Il Sottoscritto **Giuseppe Fappiano**

Presidente dell'associazione "**Fronte Sannita per la Difesa della Montagna**"

[CP 8072] Progetto per realizzazione di un impianto eolico composto da n. 5 aerogeneratori di potenza 6,8 MW ciascuno, per una potenza complessiva di 34 MW, e delle relative opere di connessione alla RTN, da realizzarsi nel Comune di Castelfranco in Miscano (BN) e Ariano Irpino (AV)

Oggetto: ATTO DI OSSERVAZIONI

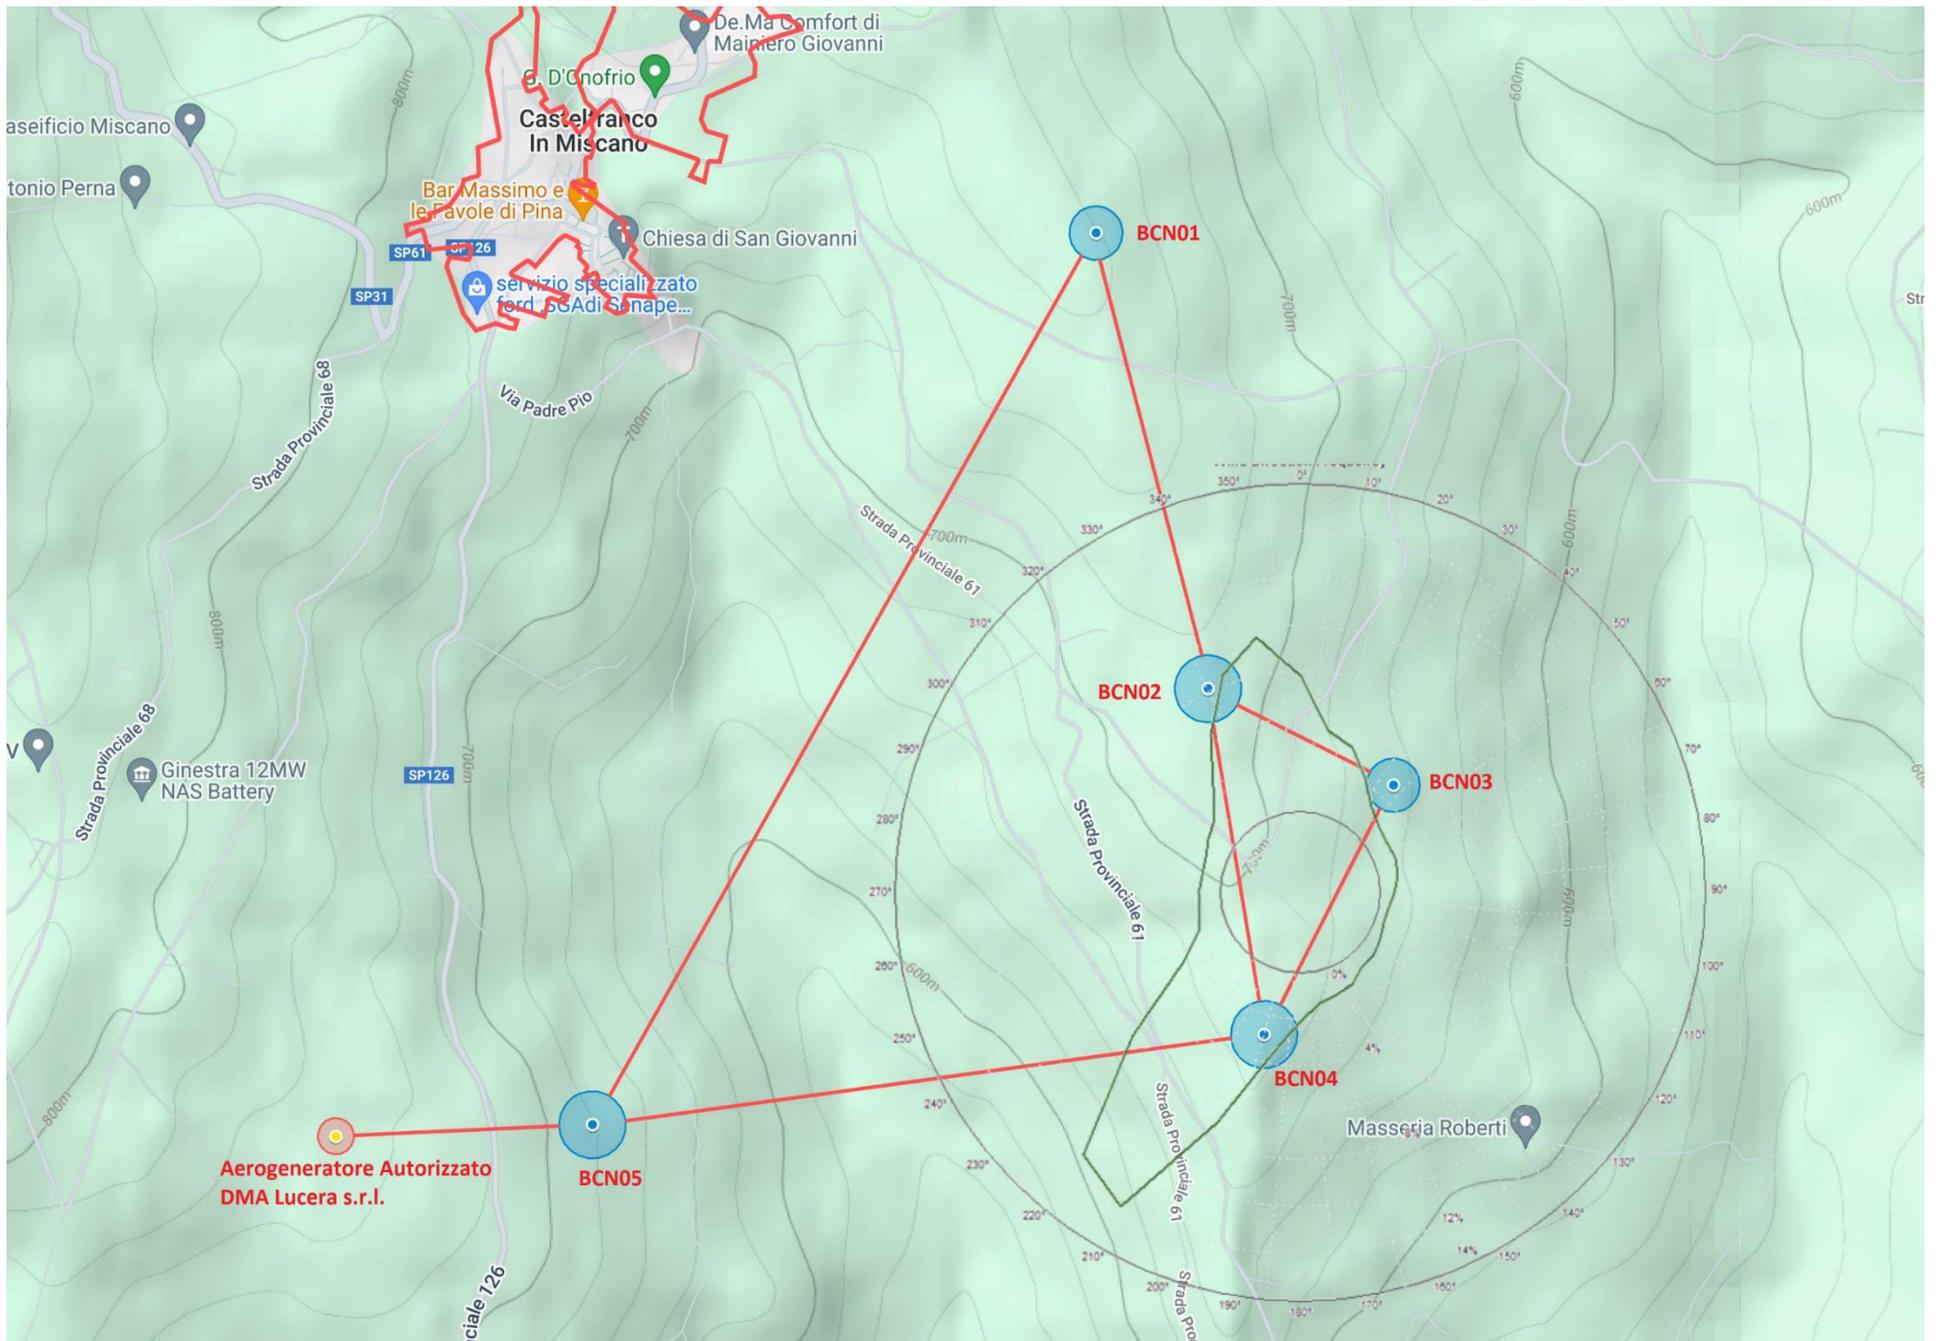
Tra le altre cose, al punto **1.1.d.** chiedeva: ” *Evidenziare se la posizione dell'aerogeneratore BCN03, rispetto al BCN04, rispetti i requisiti minimi del DM 10 settembre 2010 considerando la direzione principale del vento;*”

1) I venti prevalenti dichiarati dalla proponente soffiano da SUD-OVEST e da NORD.

I venti prevalenti rilevati intercettano le turbine BCN02 e BCN03 sulla direzione prevalente proveniente da NORD mentre le turbine BCN03 e BCN04 intercettano i venti prevalenti provenienti da SUD-OVEST come da immagine seguente costruita con la sovrapposizione della rosa dei venti prodotta dalla proponente con l'impianto eolico come da immagine seguente:

Dall'analisi anemologica del sito, risulta che la direzione prevalente del vento è pari a 215-220° in Direzione Sud-Ovest. L'asse che collega la turbina BCN03 e la BCN04, è posizionata a 208° da Nord in direzione SudOvest con un angolo di deviazione dall'asse prevalente del vento di 12°. In questa direzione le due turbine si posizionano ad una distanza di 661 m=4,1 D. Si conferma che tale configurazione di progetto rispetta i criteri di installabilità degli aerogeneratori dettate dal fornitore degli stessi.

Ricostruzione impianto DMA Lucera srl con le particelle gravate da Uso Civico di cui all'articolo 142, comma 1, lettera h) del D.Lgs. 42/2004 - individuati ad una distanza inferiore a 3 chilometri ai sensi dell'art. 20 com. 8 lettera c_quater) del Decreto Legislativo n. 199/2021 e s.m.i.

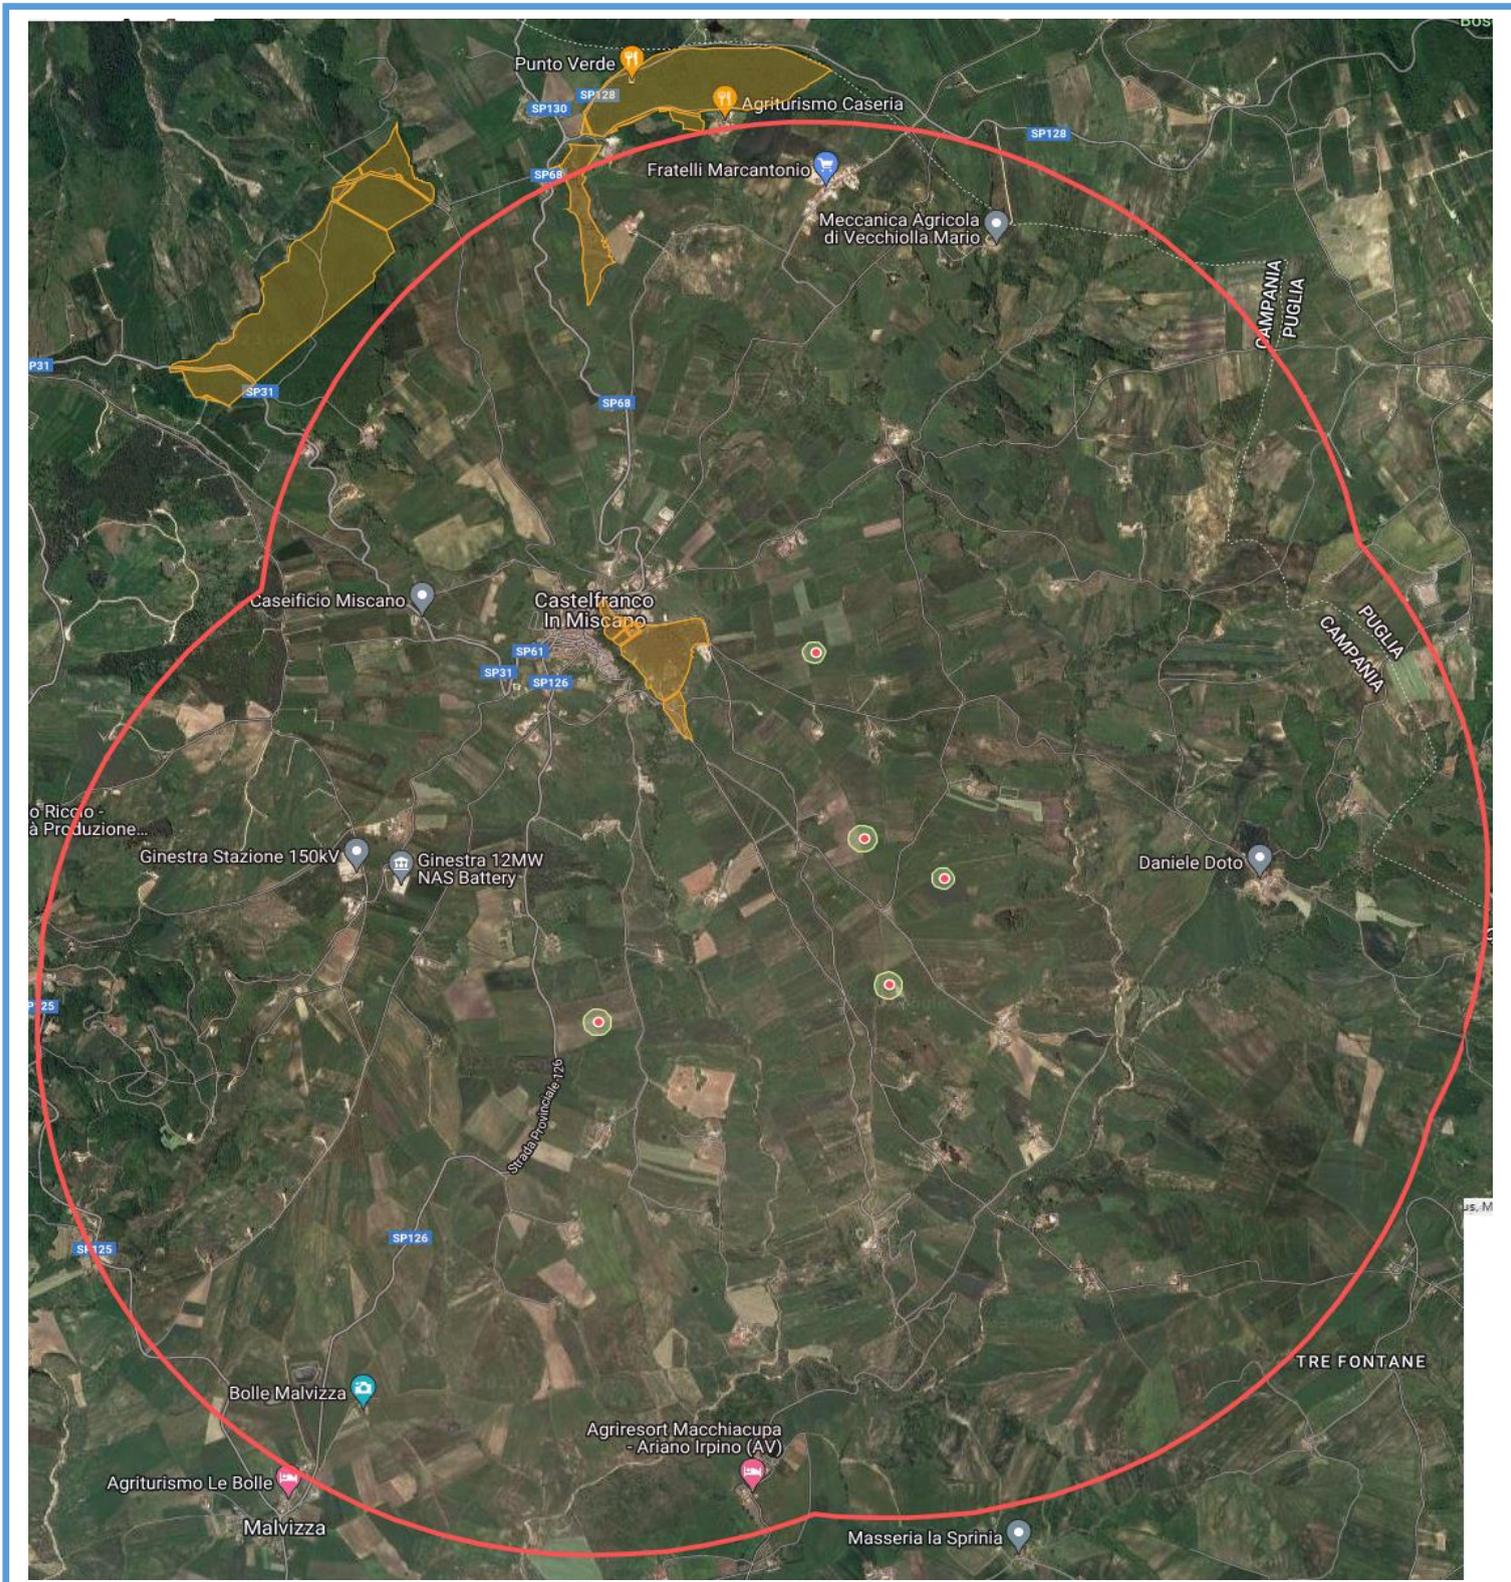
In estrema sintesi si ribadisce che l'impianto eolico della proponente DMA Lucera s.r.l. ricade interamente in AREE NON IDONEE in quanto sarebbero installate nelle fasce di rispetto di 3 km dai Beni Culturali tutelati ex D.lgs n. 42/2004 come previsto dall'art.20 com. 8 lettera c quater del D.Lgs n. 199/2021 e s.m.i.
